W odpowiedzi na Pana pismo z dnia 10 października 2017 r. w sprawie wydania warunków przebudowy skrzyżowania drogi powiatowej nr 1350C Gr. woj. – Wielki Węlcz – Białochowo z drogą gminną nr 040101C w miejscowości Wielki Węlcz, Powiatowy Zarząd Dróg w Grudziądzu uzgadnia przedmiotową przebudowę skrzyżowania z następującymi uwagami :

dotyczy: rozbudowa drogi gminnej Nr 040101C w miejscowości Wielki Węlcz, gm. Grudziądz.

Dotyczy: Rozbudowa drogi gminnej Wielki Welcz - Okragla Łaka 040101C, dz. 337/1, 376 obręb 0027 Wielki Welcz gm. Grudziądz.

Temat: Przebudowa drogi gminnej 040101C Wielki Węlcz - Okrągła Łąka.

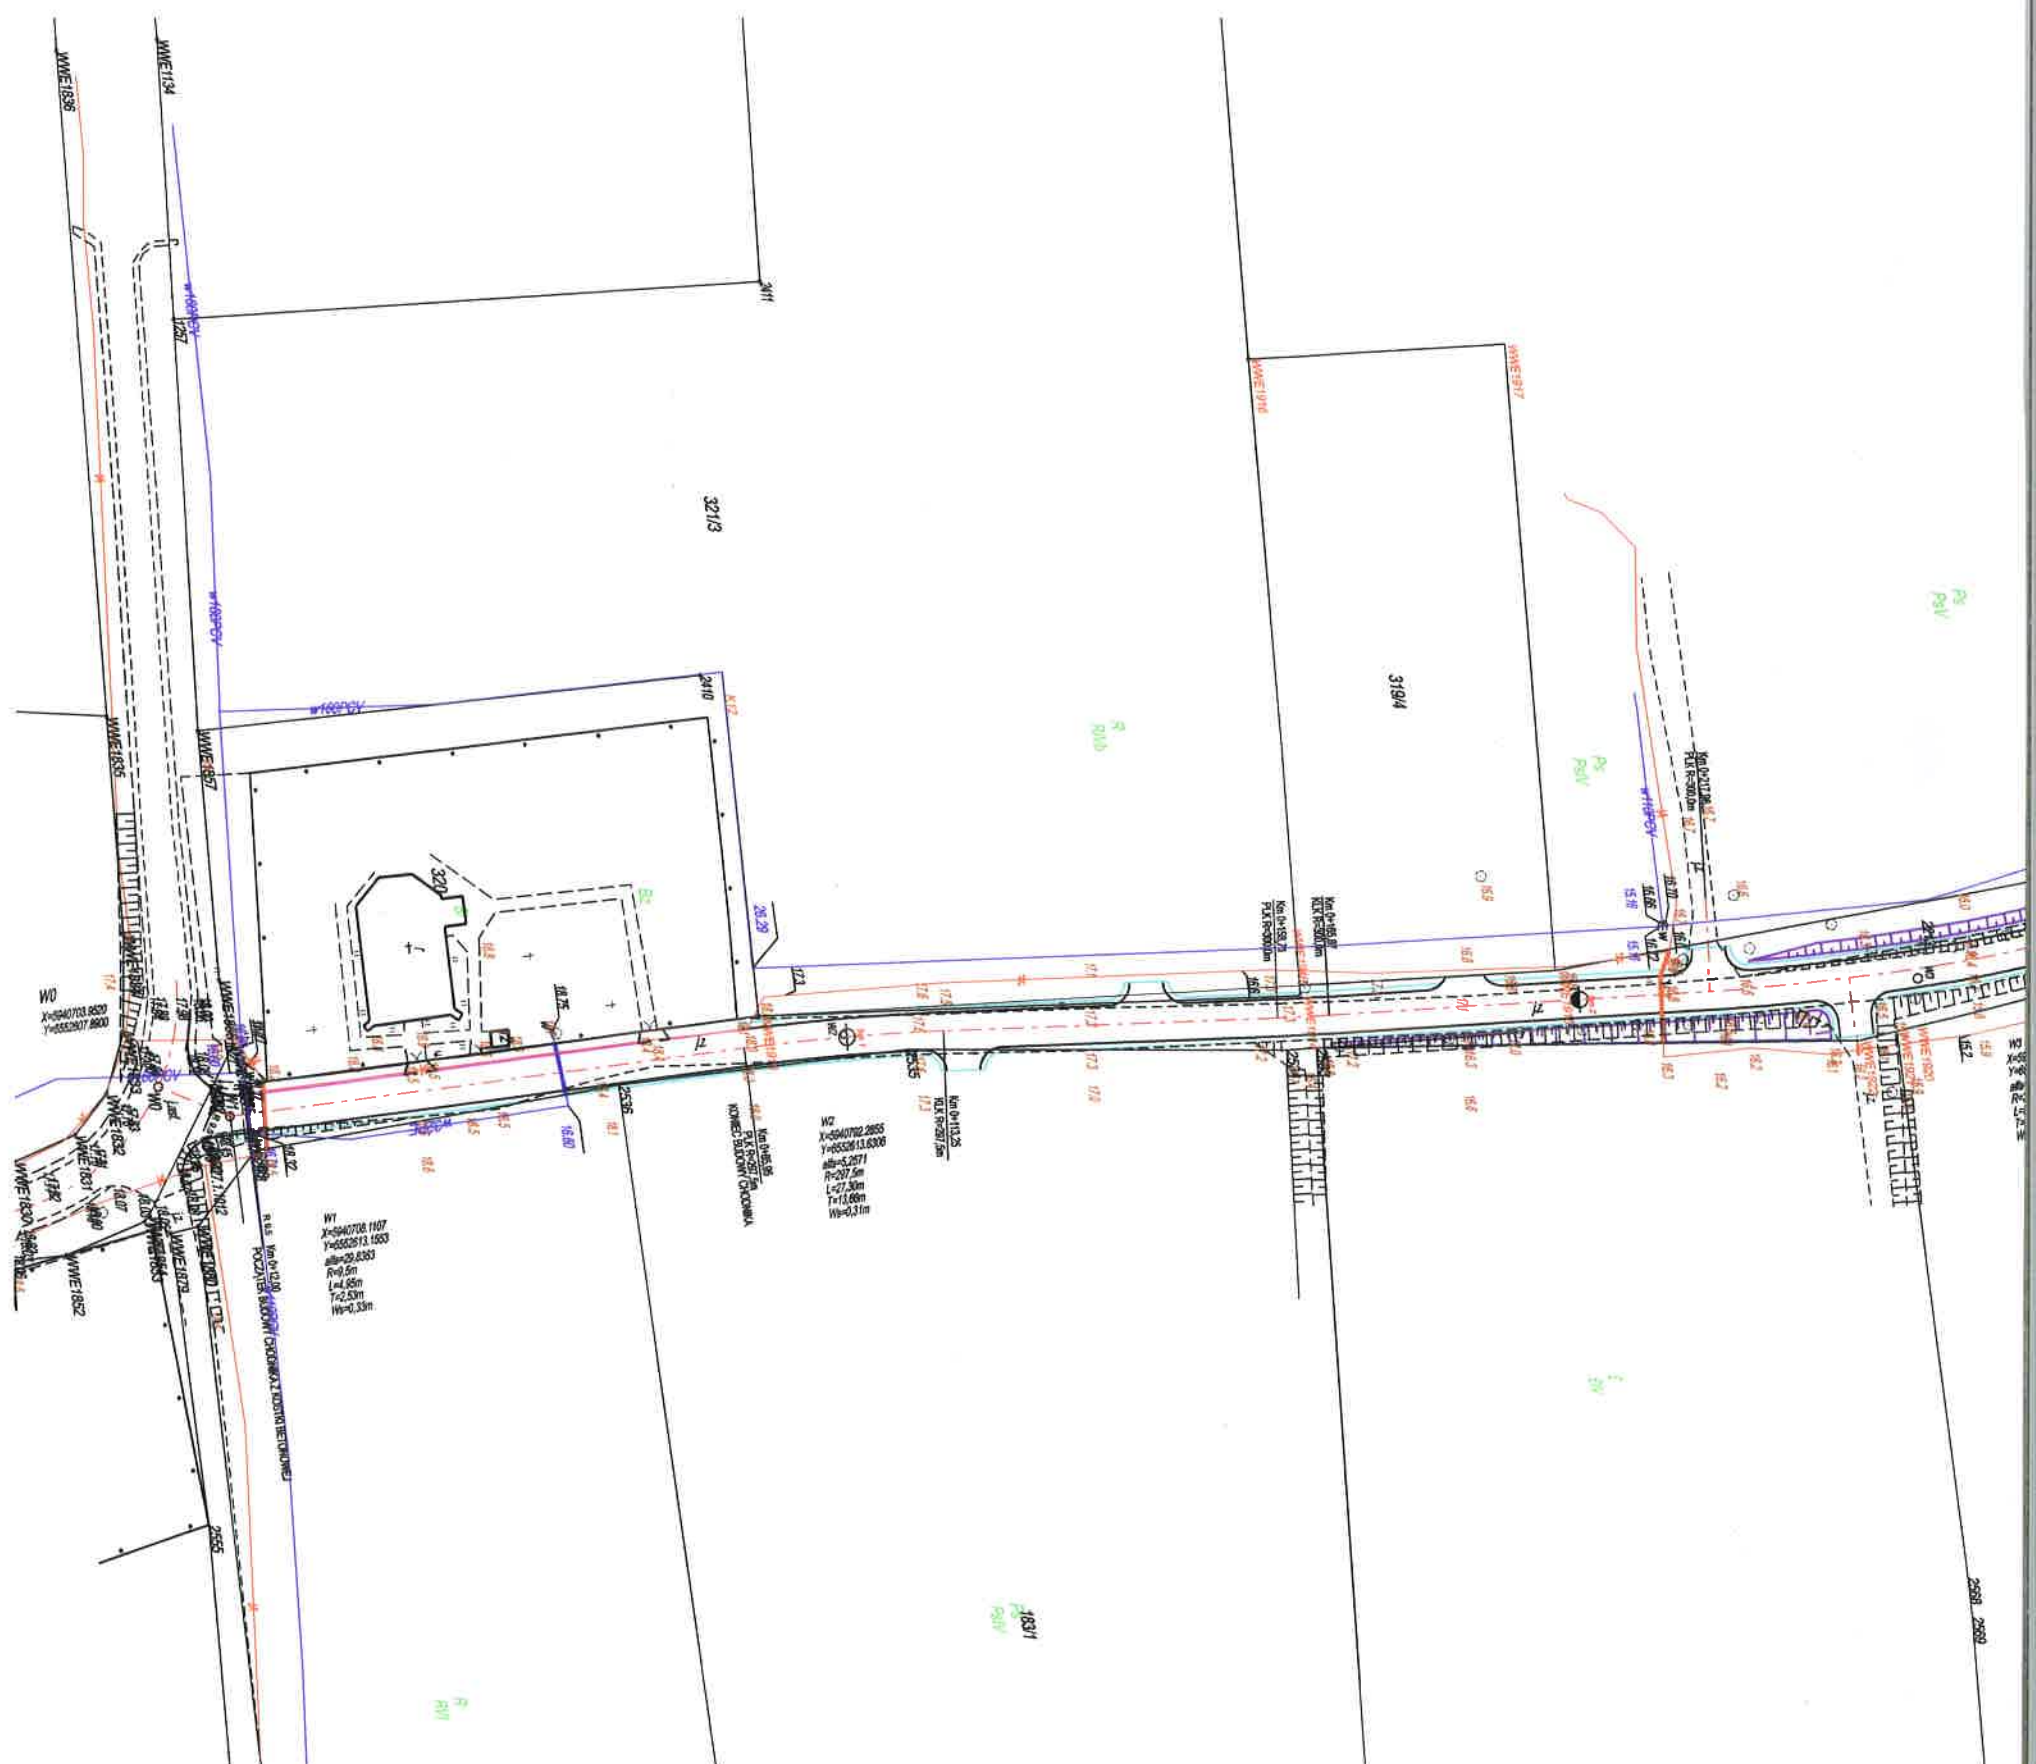
- Prace ziemne związane z przebudową drogi należy wykonać w sposób nie powodujący trudności w prawidłowej eksploatacji istniejących urządzeń elektroenergetycznych.
- Odległości nawierzchni drogi gminnej po jej przebudowie w miejscach skrzyżowań z istniejącymi elektroenergetycznymi liniami napowietrznymi nN winny spełniać wymogi przepisów określonych w normach PN-E-05100-1 oraz N SEP-E-003.
- Należy zachować min. 2m odległości projektowanej skrani jezdni od istniejących słupów linii napowietrznych nN.

Mapa do celów projektowych  
skala 1: 500  
pomierną pomiarem z dnia 18.10.2016  
skich "65"  
adt"

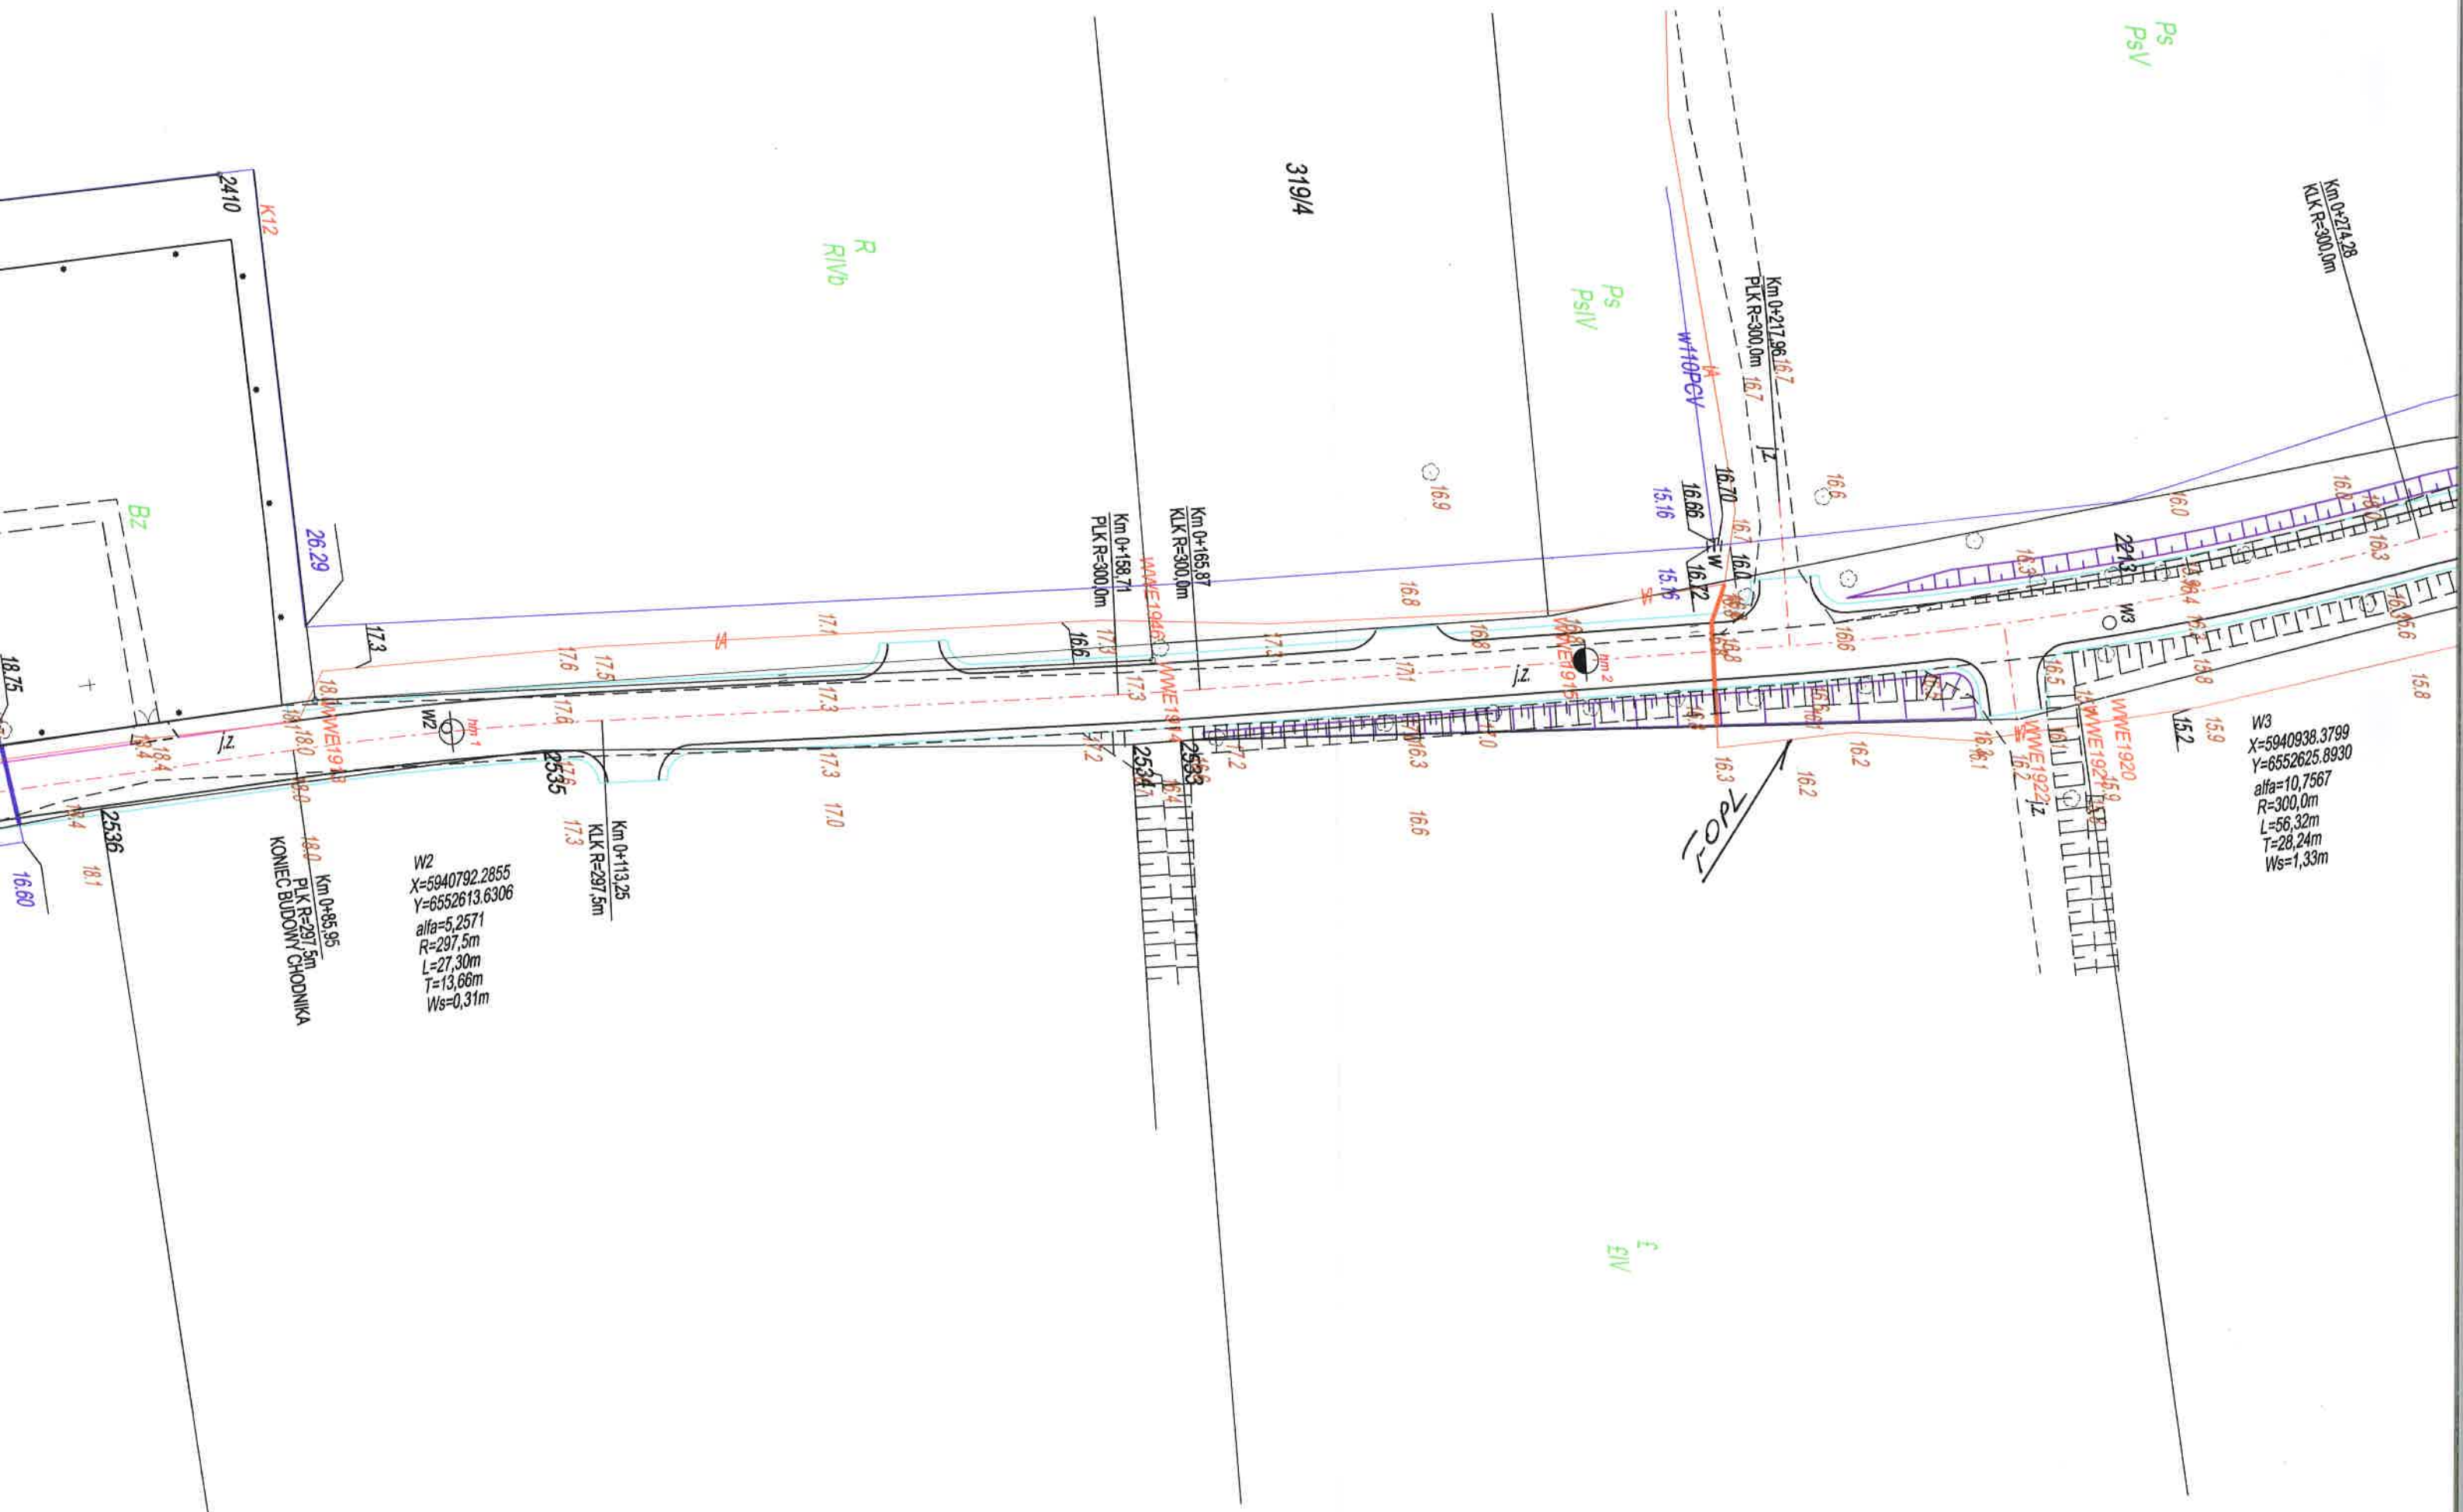
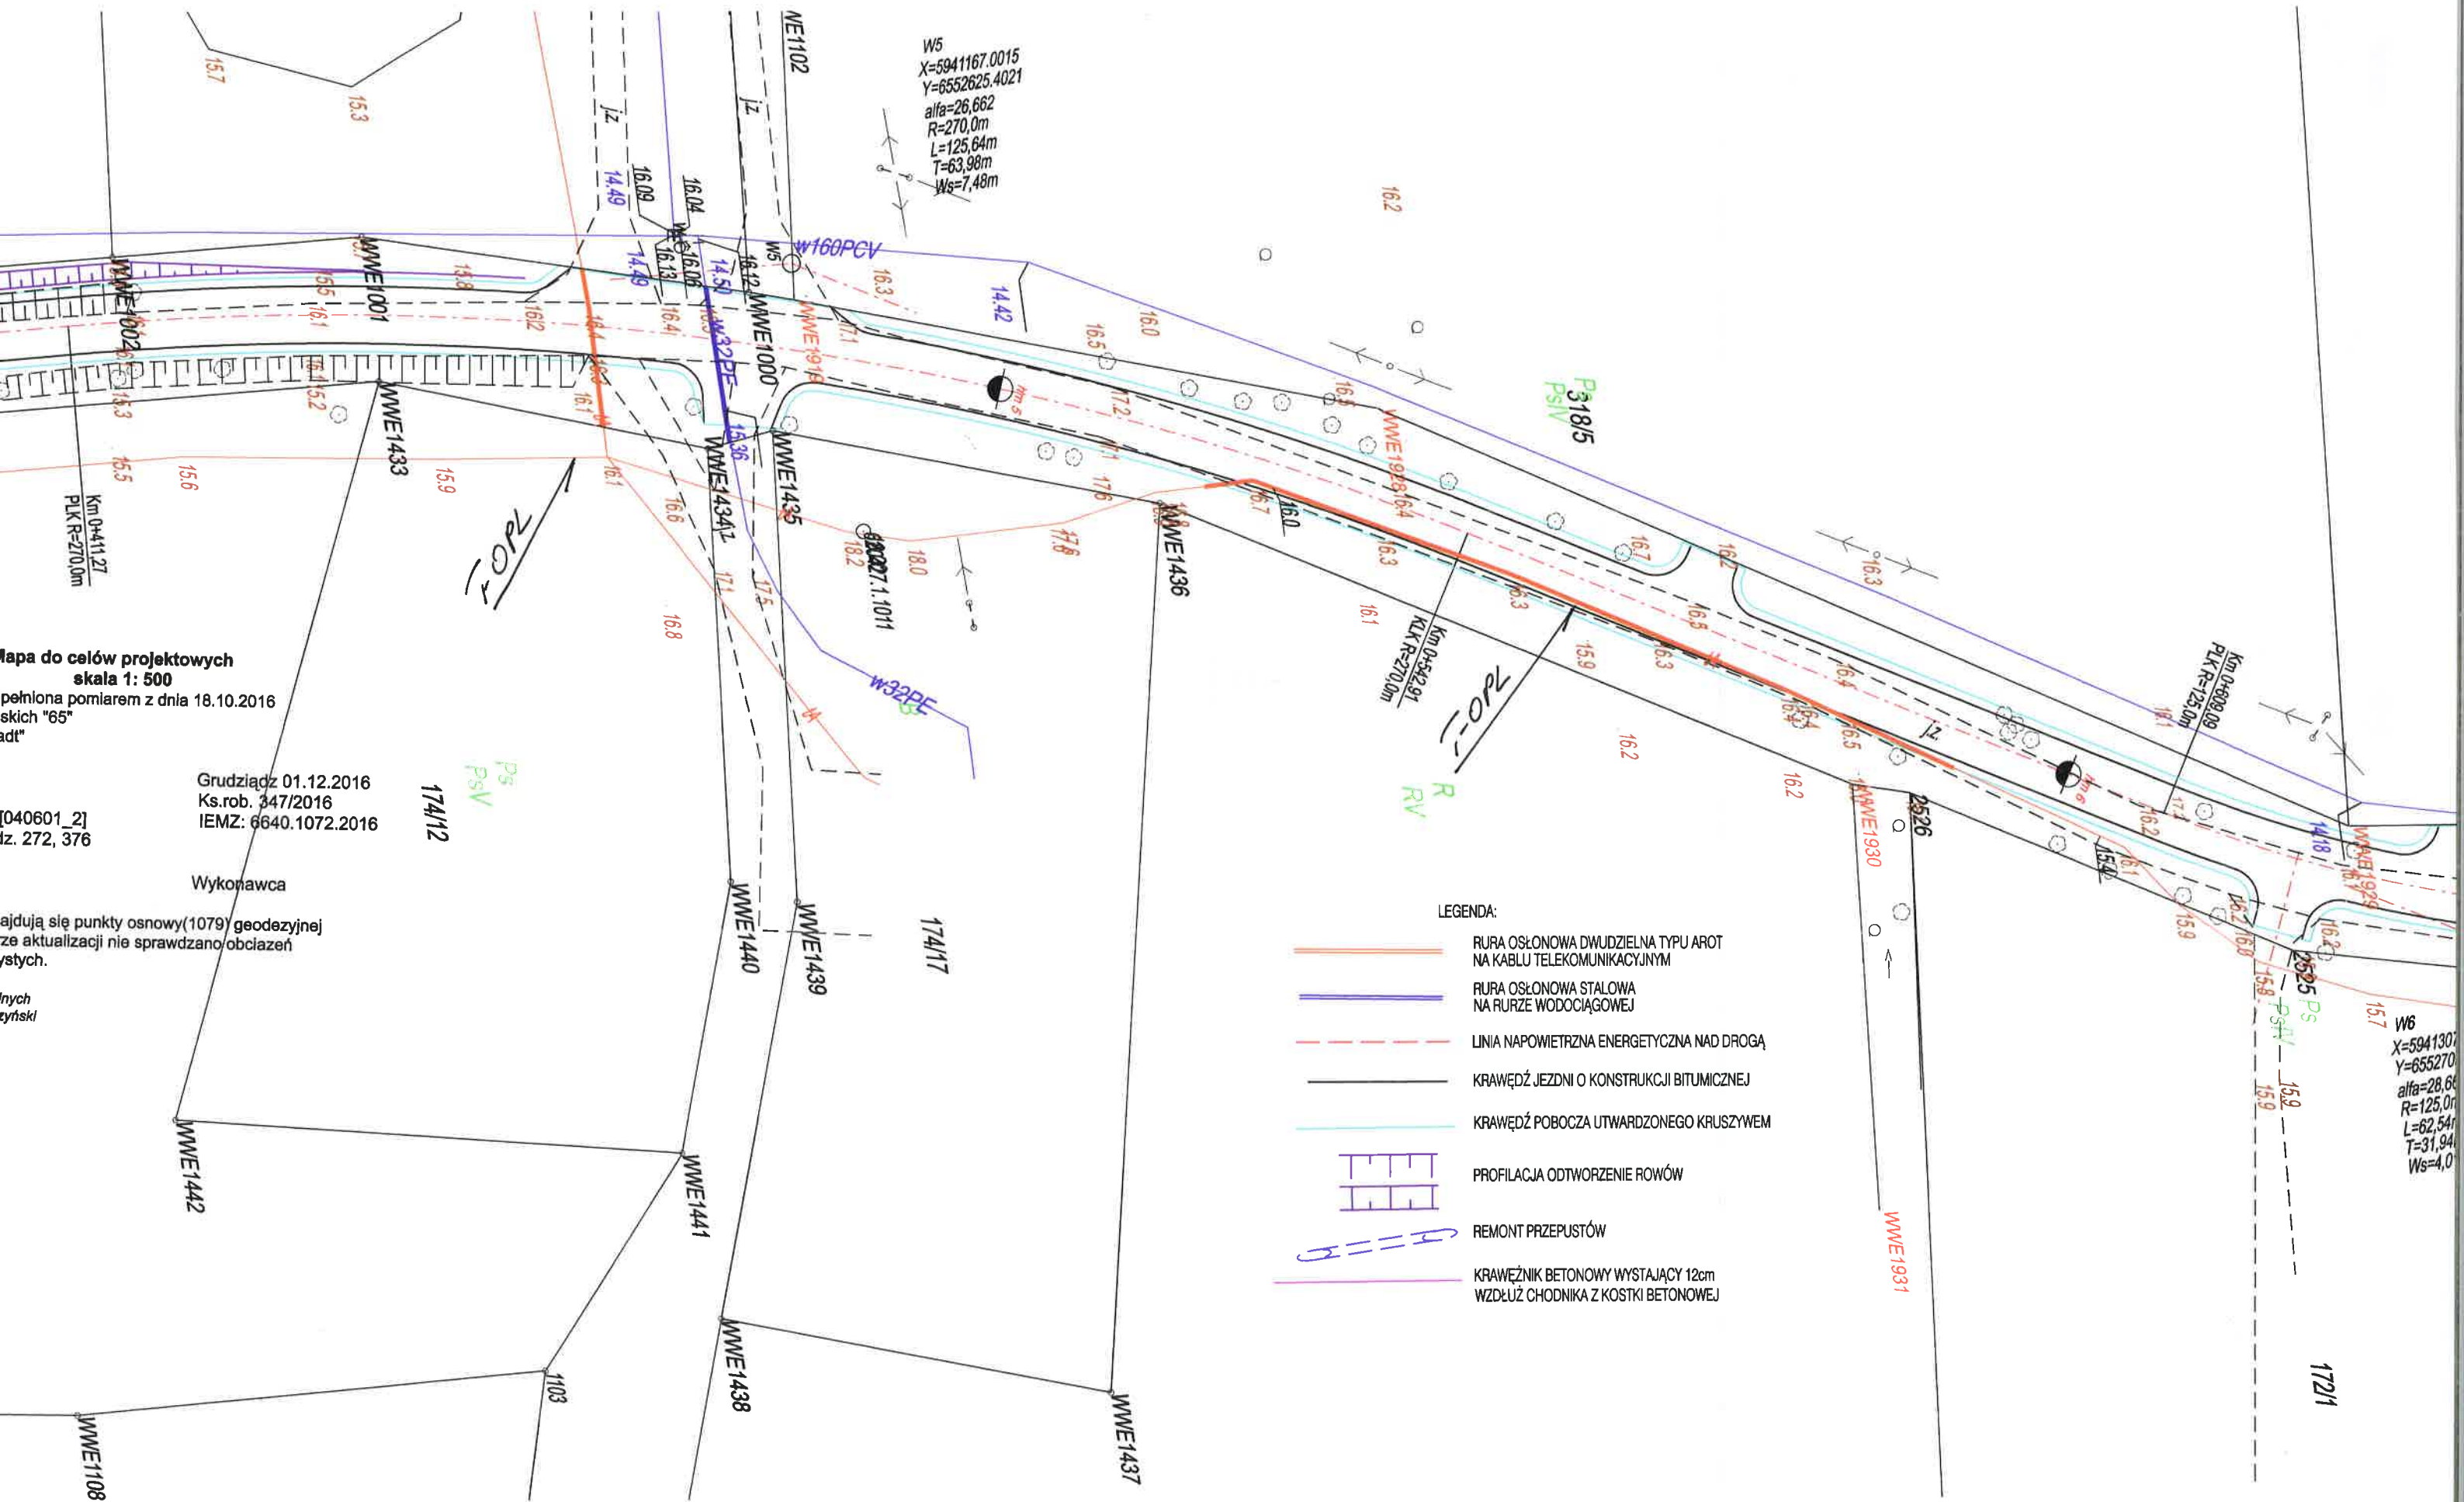
**Uwaga: Akceptuje się sposób zabezpieczenia kabli telefonicznych osłonami rurowymi dzielonymi. Zabezpieczenie kabli Inwestor wykona na koszt własny.**

**Ustala się 2-metrową strefę ochronną z każdej strony naszych urządzeń. W strefie ochronnej prace należy prowadzić ręcznie;**

5. W strefie projektowanych wykopów sieć telefoniczną zabezpieczyć przed uszkodzeniem zgodnie z przedstawionym rozwiązaniem technicznym. Dodatkowe szczegóły zabezpieczenia ustalić na roboczo z naszym przedstawicielem. Koszty zabezpieczenia ponosi naruszający stan istniejący;
